伊方発電所使用済燃料乾式貯蔵施設に関する
原子力安全専門部会報告書

令和2年11月

伊方原子力発電所環境安全管理委員会
原子力安全専門部会

図17 除熱解析の3次元評価結果

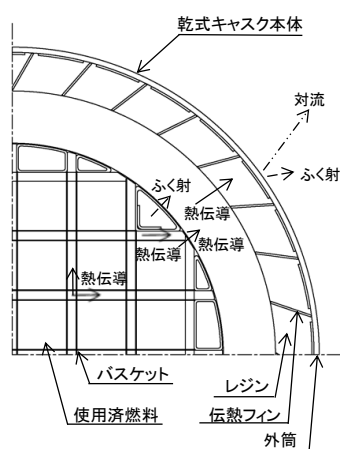
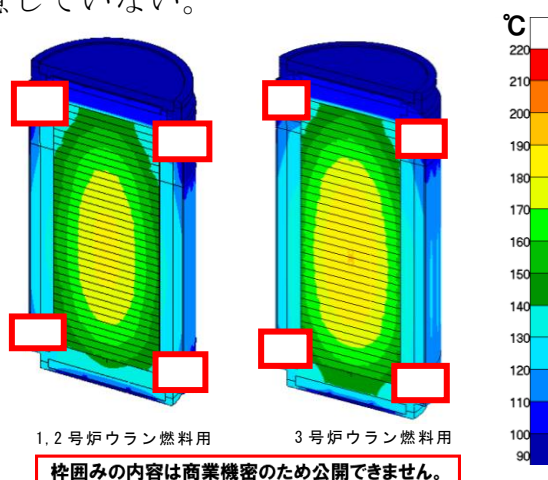
乾式キャスク構造部材温度の解析方法を明確にするとともに、3次元の解析結果を資料に追加すること。

除熱解析は、使用済燃料の発熱量が構造部材による熱伝導及びヘリウムガスによる熱伝導により、乾式キャスク内部から一次蓋や金属ガasketに熱が伝達されるとして各部材の温度を計算している。なお、乾式キャスク内部の温度がより高くなるようヘリウムガスの対流は考慮していない。

図 18 除熱解析における詳細結果

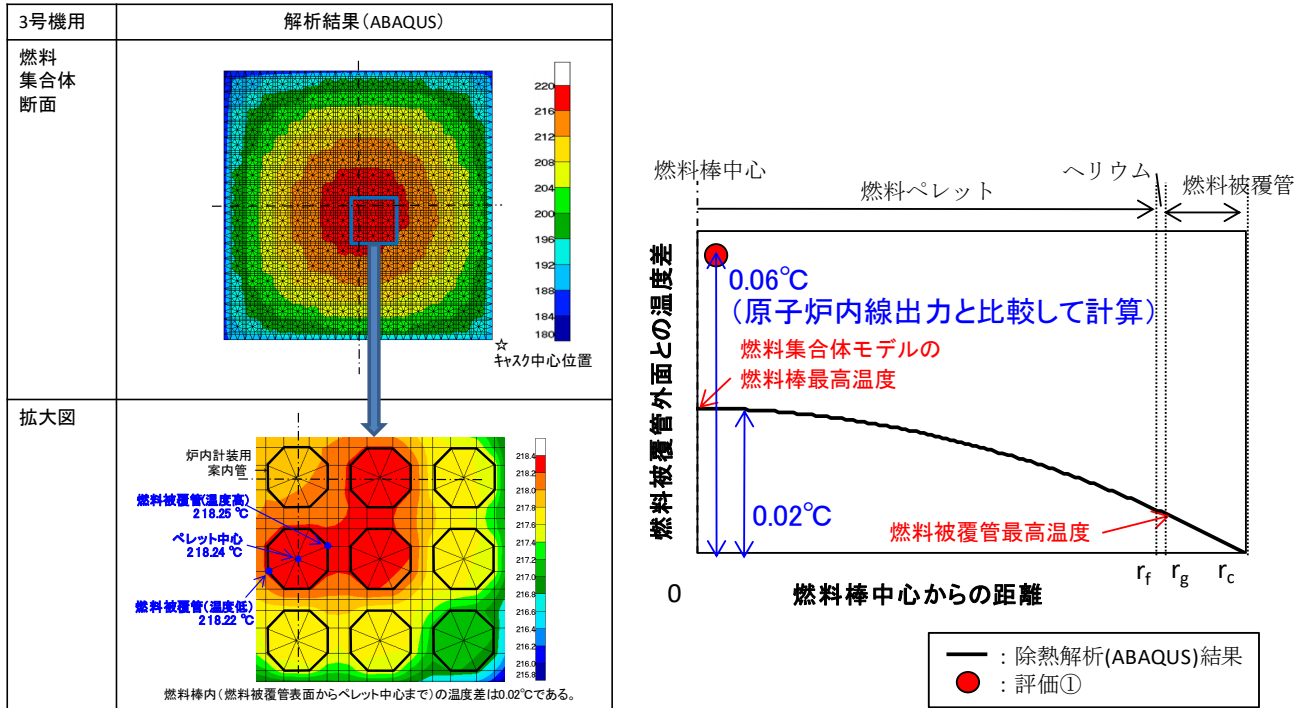
燃料棒間の空間や燃料被覆管やペレット等部材の違いによる熱伝導度の違いも考慮した上で、基準値を満足すると評価しているのか。

1、2号機燃料用キャスクと比べ発熱量の大きい3号機燃料用キャスクにおける使用済燃料の発熱量は約15.8kW（44GWd/t、15年冷却）であり、使用済燃料1体あたりの発熱量は約660W、燃料棒1本あたり約2.5W、燃料棒1mあたりではわずか0.7Wである。

この値は、定格出力で運転中の原子炉内の線出力（平均17.1kW/m）に対して約1/25000程度であるため、燃料棒内（燃料被覆管表面からペレット中心まで）の温度差は、定格出力運転中の原子炉内における燃料棒内の温度差約1400°Cか

ら算出した結果、 0.06°C 程度と無視できる程度である。

これを踏まえて、除熱解析の燃料集合体モデルでは、燃料棒のモデルは径方向の要素分割は行わず、ペレット、ギャップ及び燃料被覆管の均質体（熱伝導率は体積平均値）としている。

図 19 3号機ウラン燃料用乾式キャスクにおける線量当量率等の経年変化

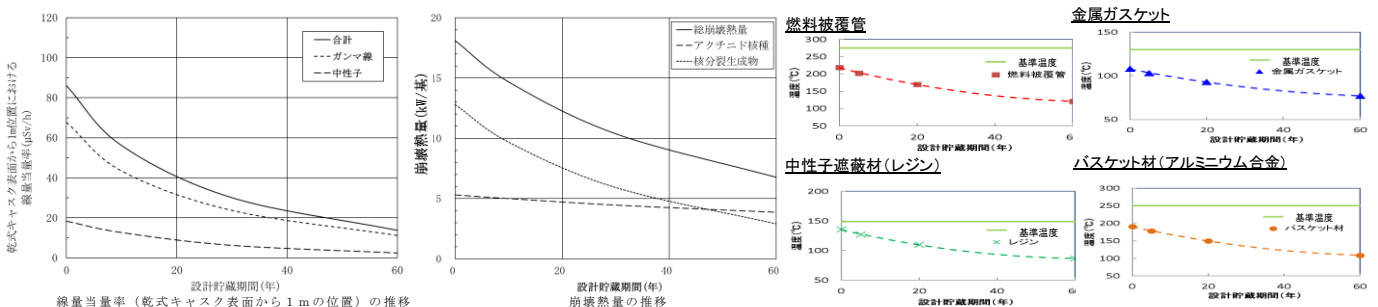
使用済燃料収納時からの乾式キャスク構成部材の温度と線量当量率の経年変化を明確にすること。

線量当量率及び温度（使用済燃料の崩壊熱量）は貯蔵開始時が最も高く、その後、時間の経過とともに低下していくことから、各解析は、最も厳しい貯蔵開始時の条件が設計貯蔵期間中継続すると仮定して保守的に評価している。

図 20 乾式キャスクの構造図

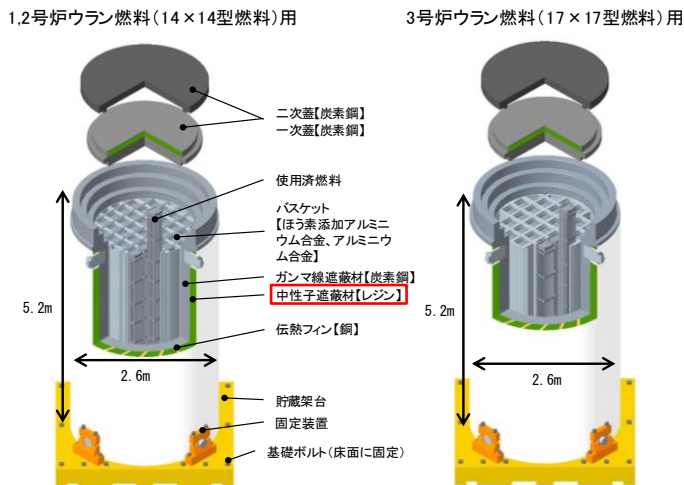
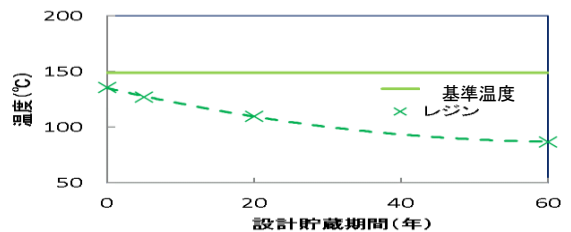
遮蔽に関する解析については、照射や熱の影響によるレジンの劣化についても考慮しているのか。また、レジンが分解した際に発生するガスの影響についてはどのように評価しているのか。

レジン、中性子照射量 10^{15}n/cm^2 までは、顕著な質量減損は見られないことが確認されているが、乾式キャスクで使用するレジンの設計貯蔵期間中(60年間)の中性子照射量については、最も中性子照射量が高くなる箇所において、貯蔵開始時から一定として評価しても、 $1.6 \times 10^{14}\text{n/cm}^2$ 程度であることから、中性子照射による有意な劣化はないものと考えられる。

レジン、保守的に貯蔵開始時を想定した除熱解析結果で算出した温度(約 140°C)で、設計貯蔵期間である60年間保持した場合の熱影響により、質量が2%程度減損すると評価されている。貯蔵期間の経過とともに温度は低下することとなるが、遮蔽解析に当たっては、2.5%の質量減損を考慮し、十分に保守的な評価をした上で、安全性を確認している。

また、乾式キャスク側部、蓋部、底部の部材については、中性子遮蔽材であるレジンを配置した領域に、レジンの熱分解で発生した水が水蒸気となり内圧が発生することも考慮して健全性を評価し、十分な強度を有していることを確認している。

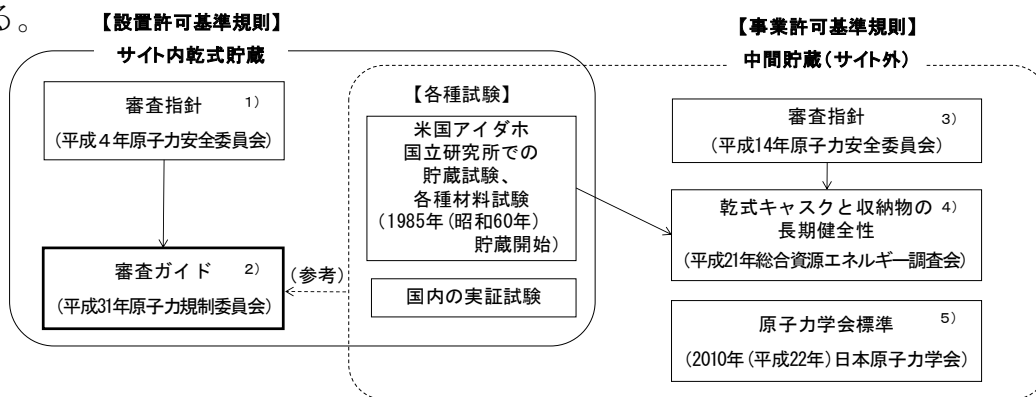
使用済燃料の健全性を維持するために設定している燃料被覆管温度の基準値について、決定に至った試験や検討結果などの経緯を示すこと。

米国アイダホ国立研究所では、1985年から燃焼度約36GWd/tのPWR燃料を収納した乾式キャスクによる実機検証試験を実施し、

- ・燃料被覆管の破損は発生していないこと
- ・抜き取った燃料1体について、クリープ試験、水素化物再配向確認、硬さ測定等の詳細調査を行った結果、燃料被覆管の破損につながるような経年変化はないこと

総合資源エネルギー調査会は、米国アイダホ国立研究所で実施されたPWR燃料を用いた試験結果等、これまで蓄積された乾式キャスクや収納物の健全性に関する知見を評価し、平成21年、貯蔵期間中の使用済燃料の健全性が維持される燃料被覆管の温度や周方向応力の制限値などを取りまとめた報告書を発表している。当該報告書の中で、今回、乾式キャスクに収納する設計としている燃焼度48GWd/tまでの使用済燃料の健全性が維持されることを確認している。
